Aanvullende gegevens aanvraag omgevingsvergunning beperkingengebiedactiviteit Natuurlijke inrichting Paddenpol

Aanvraag omgevingsvergunning beperkingengebiedactiviteit in oppervlaktewaterlichaam en waterkering Project: Natuurlijke inrichting Paddenpol Initiatiefnemer: Rijkswaterstaat Kenmerk initiatiefnemer: 2024041601064 Datum aanvraag: 16 april 2024
--

Zaaknummer vergunningsprocedure 2024ALG0462

Op 12 juni 2024 hebben we een brief met verzoek om aanvullende gegevens ontvangen (zaaknummer 2024ALG0462). Met deze memo leveren wij de gevraagde aanvullende gegevens.

Figuur 3-7 Voorland secties 5-8 (km 31,630 - 32,280)

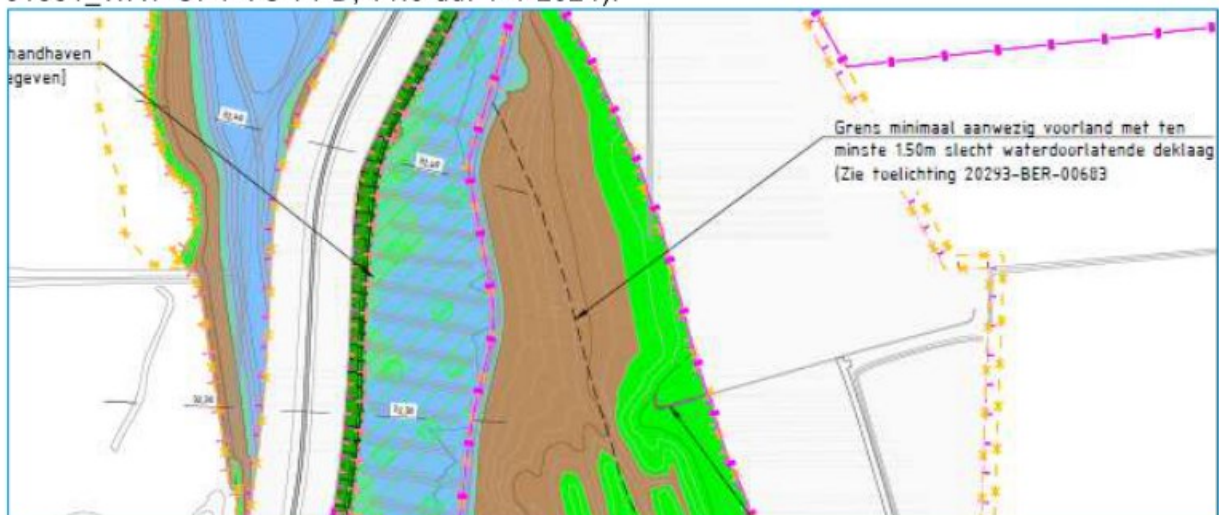
- (Toelichting op) planning/fasering waaruit is op te maken dat eerst de nieuwe kering wordt aangelegd alvorens de oude kering en het voorland wordt ontgraven.
- Ten noorden van de dijkverlegging wordt er een diepe geul gegraven. Wat is de invloed hiervan op de kering? Documentatie hierover aanleveren met betrekking tot zettingsvloeiing, stabiliteit, piping en grondwaterstromen (woningen binnendijs)

De impact van de geul is meegenomen in het ontwerp. In de berekeningen (vastgelegd in 20293-BER-00683 V2.0 dd. 29-9-2023) is de bijdrage van het voorland dat wordt meegenomen beperkt, zie onderstaand screenshot:

Voor de strekking tussen km 31,630 - 32,280, zoals getoond in Figuur 3-7, wordt uitgegaan van een grondoplossing waarbij een deel van het voorland meegenomen in de totale kwelweglengte. Dit gegeven de reeds aanwezige slecht waterdoorlatende deklaag. Zie toelichting in §3.4.2.

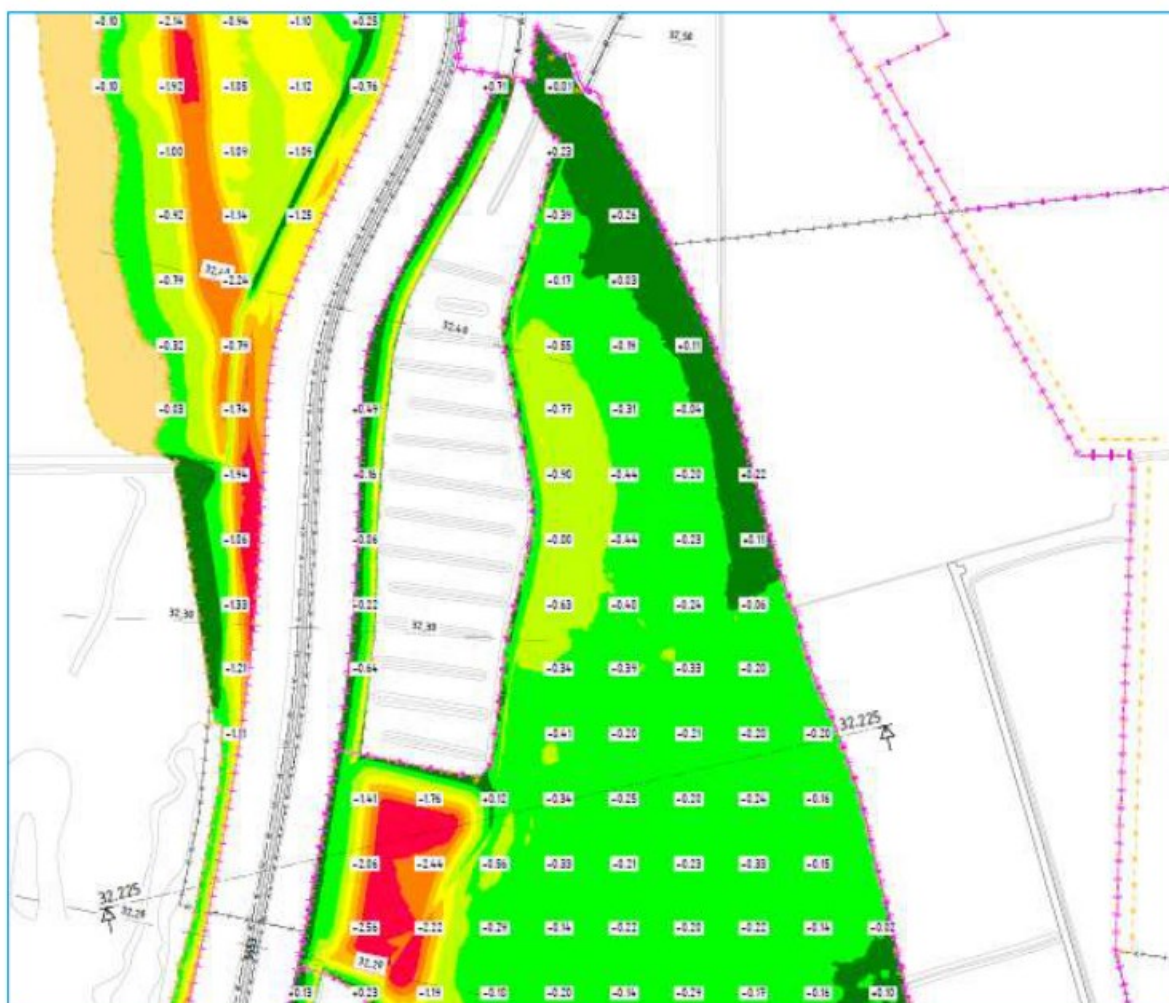
3. Er wordt nabij de nieuwe kering afgegraven in een deel waarop (in het ontwerp) is aangegeven dat er niet afgegraven mag worden. Onderbouwing aanleveren waarom hier wordt gegraven en dat de waterveiligheid door de ontgravingen er niet op achteruit.
--

De tekening bij de ontgrondingsvergunning laat zien dat ook vlak bij de waterkering grond afgegraven wordt. Dit valt gedeeltelijk ook binnen de grenslijn die gemarkeerd is als 'grens minimaal aanwezig voorland' (zie uitsnede hieronder).
